淀川水系・木曽川水系 湖北圏域河川整備計画 (変更原案)

意見反映シート

H28.9版(当初計画) ⇒ R2.10版(変更原案)

姉川・高時川の計画流量配分図

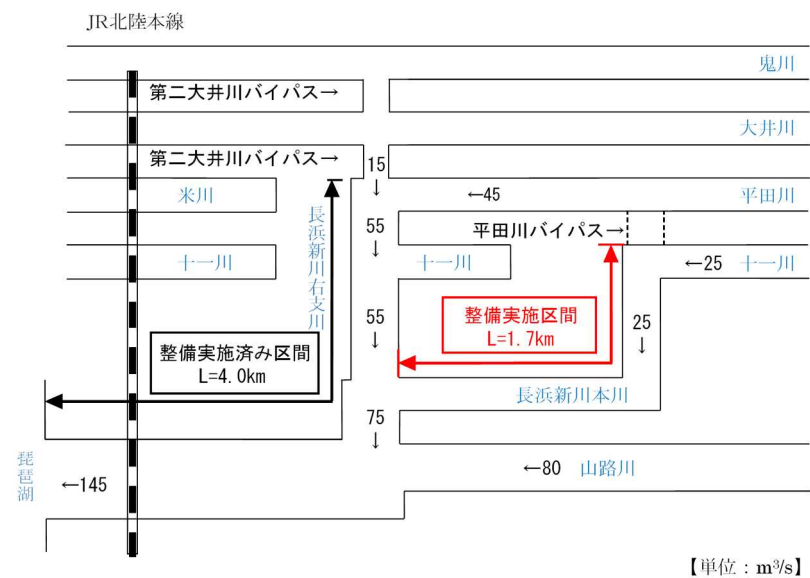
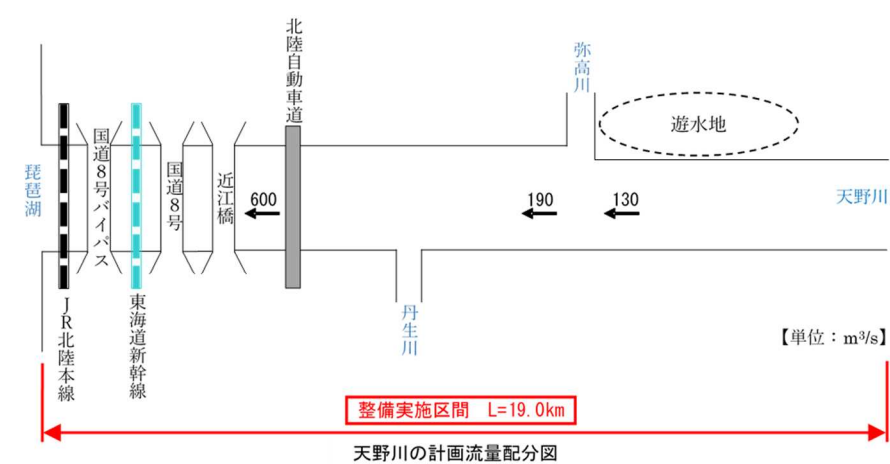
【変更】 天野川の計画流量配分図を追加しました。
【意見】 姉川・高時川、長浜新川の順に流量配分図がなっていますが、文章と同じ順番にしては如何でしょうか。
 姉川・高時川→天野川→長浜新川【流域治水政策室】
【回答】 ご意見のとおり修正します。

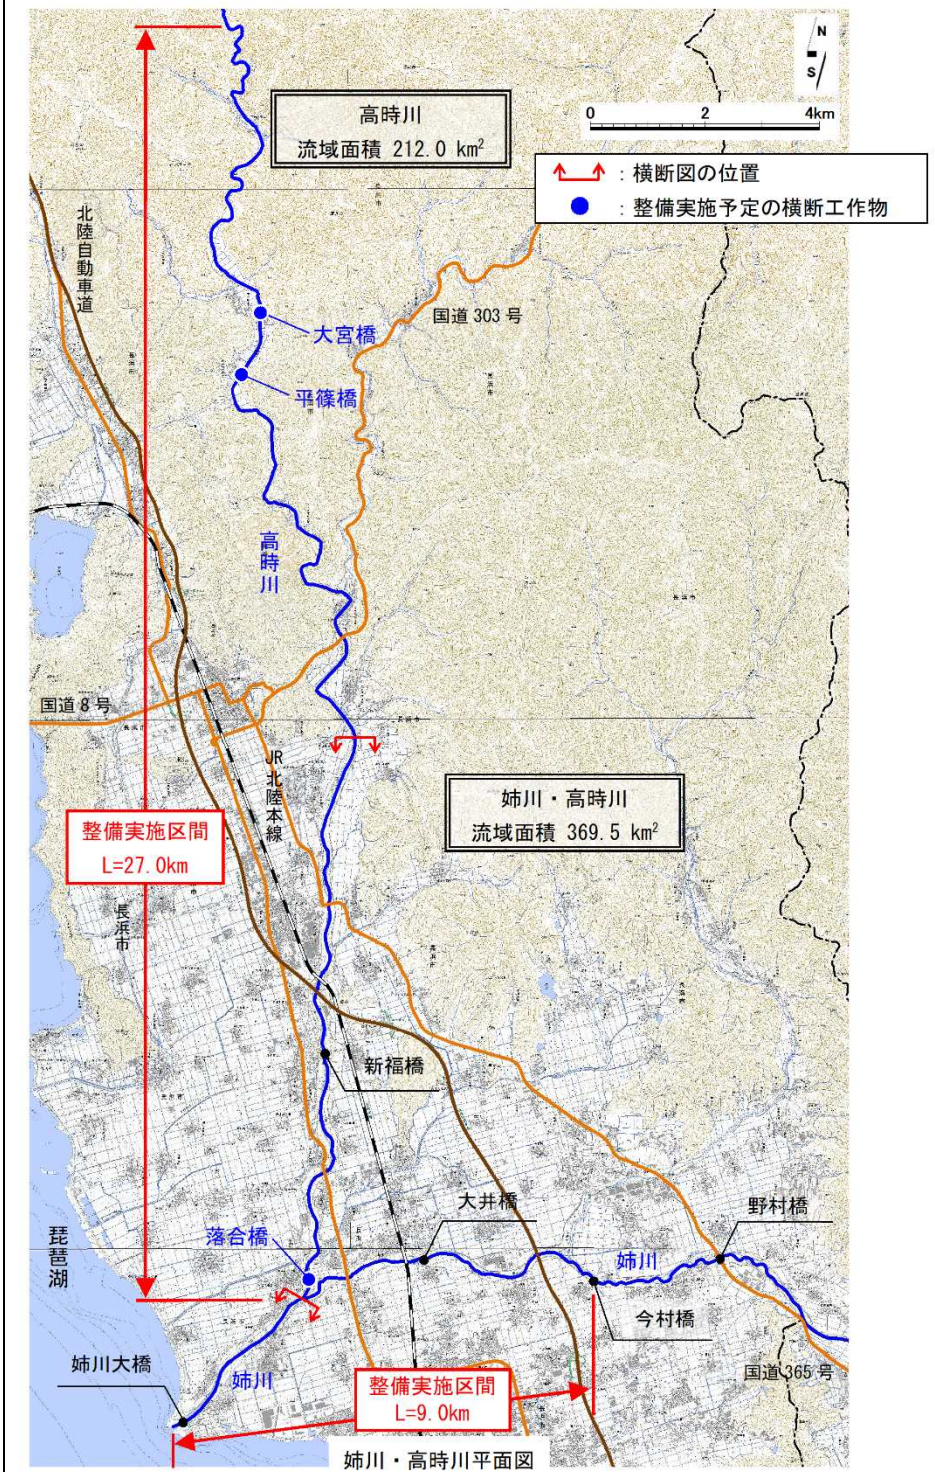
【更新】背景図を更新しました。
 【意見】落合橋はもう少し下流ではないでしょうか。【流域治水政策室】
 【回答】ご意見を踏まえ、落合橋の青丸を下流に移動します。
 【意見】青丸が整備実施予定の横断工作物という凡例となっていますが、
 難波橋の整備は実施するのか確認されたい。実施しない場合、平面
 図から丸印を削除。【河川・港湾室】
 【回答】ご意見を踏まえ、難波橋の青丸を削除します。

長浜新川平面図

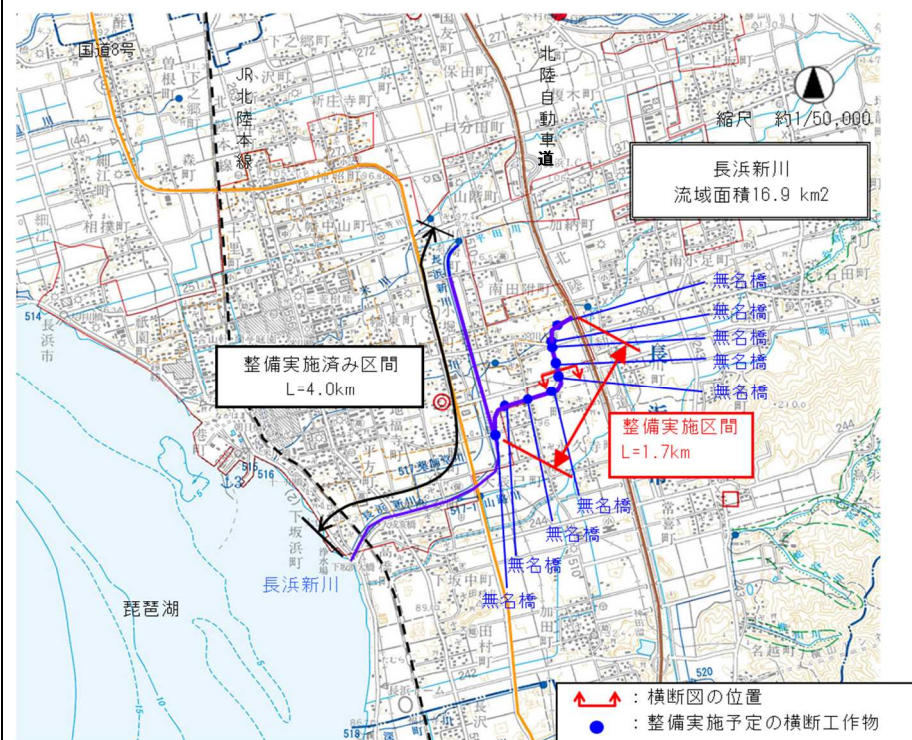
【更新】背景図を更新しました。

長浜新川横断面図

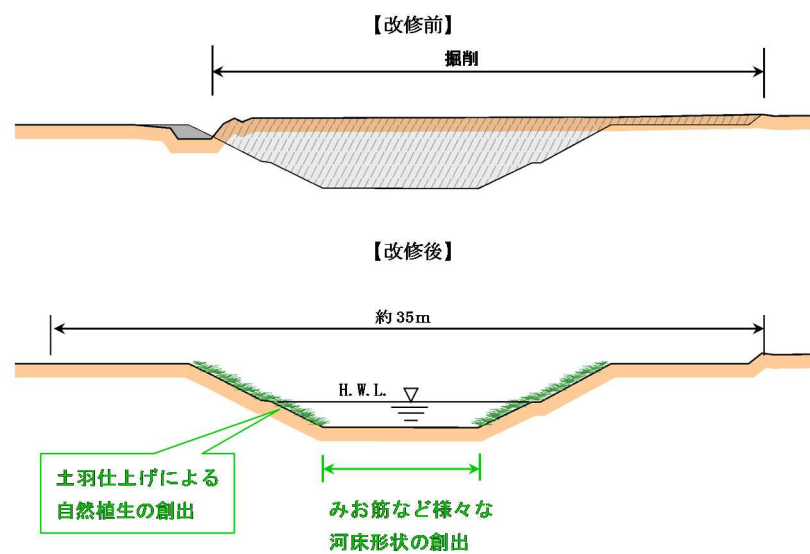
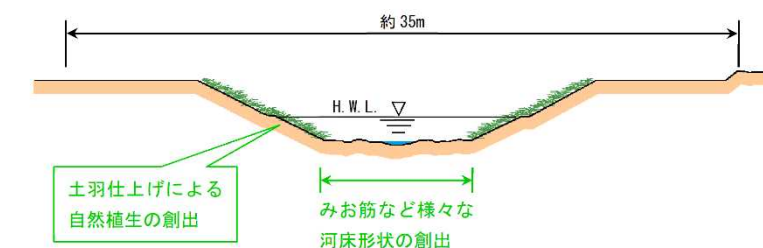
【意見】環境に配慮した掘削図となっているのでしょうか。フリーハンドで描くべきではないでしょうか。天野川のように環境に配慮した掘削とすべきではないでしょうか。【近畿地方整備局】
【回答】ご意見のとおり修正します。

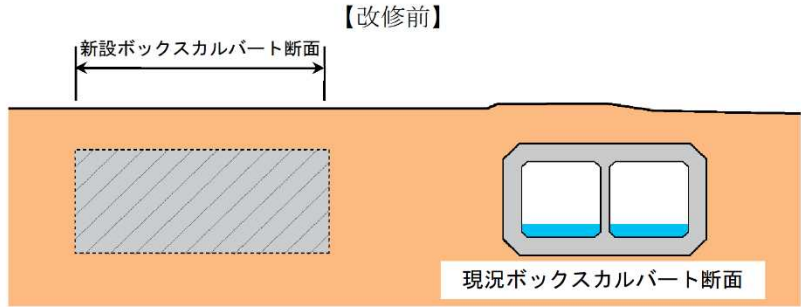
<p>整備計画本文 平成 28 年 9 月時点（意見反映前）</p>	<p>意見内容・データ更新の根拠</p>	<p>整備計画本文 令和 2 年 10 月時点（意見反映後）</p>
	<p>【変更】標準横断面を追加しました。</p> <p>【意見】環境に配慮した掘削図となっているのでしょうか。フリーハンドで描くべきではないでしょうか。天野川のように環境に配慮した掘削とすべきではないでしょうか。【近畿地方整備局】</p> <p>【回答】ご意見のとおり修正します。</p>	<p>河口から約 1.2km</p> <p>【改修前】</p> <p>掘削 築堤</p> <p>【改修後】</p> <p>約 40m~50m</p> <p>H.W.L. ▽</p> <p>みお筋の保全</p> <p>環境に配慮した掘削</p> <p>河口から約 3.4km</p> <p>【改修前】</p> <p>掘削</p> <p>【改修後】</p> <p>約 40m</p> <p>H.W.L. ▽</p> <p>みお筋の保全</p> <p>環境に配慮した掘削</p> <p>注：築堤・掘削の形状は状況により変更することがあります。</p> <p>田川横断面図</p>

湖北圏域圏域位置図 (対象河川および整備区間)

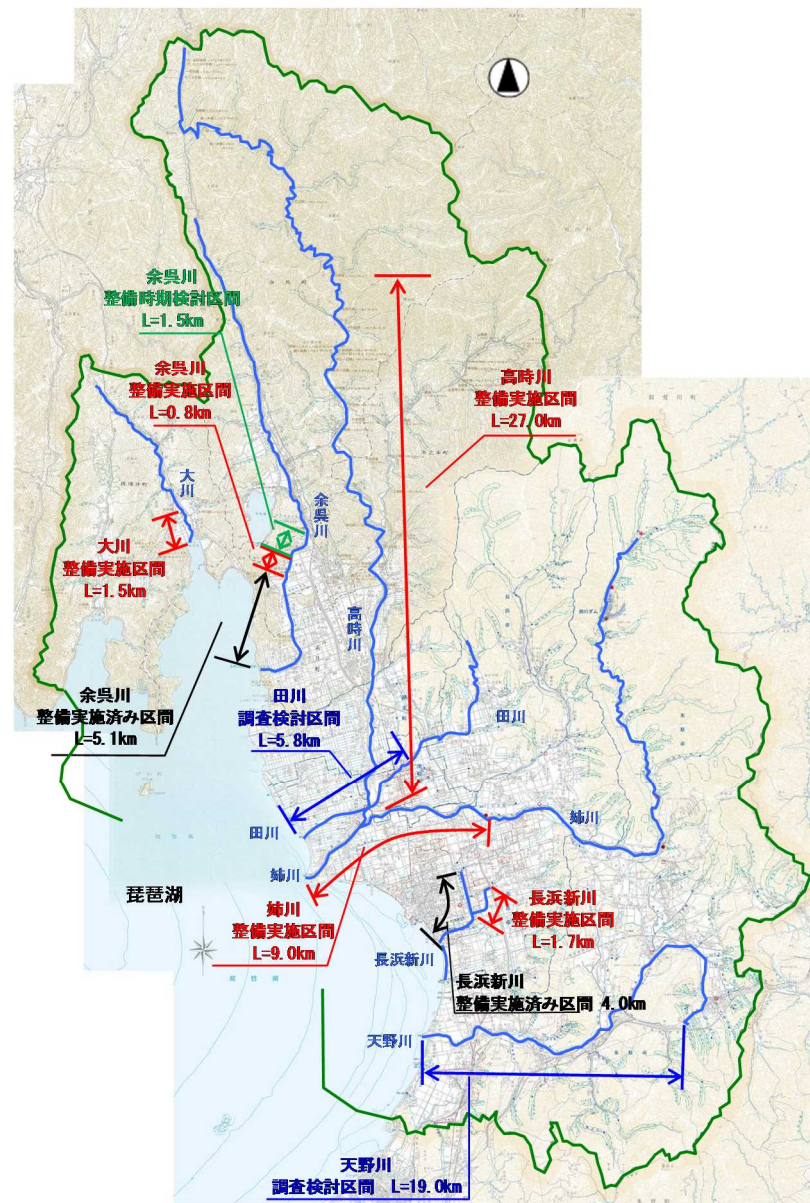
【変更】天野川、田川の計画変更及び米川の新規追加にともない、以下のように変更しました。また、背景図を更新しました。

- ・ 天野川調査検討区間 L=19.0km
→ 天野川整備実施区間 L=19.0km
- ・ 田川調査検討区間 L=5.8km → 田川整備実施区間 L=7.0km
- ・ 米川整備実施区間 L=0.8km 追加
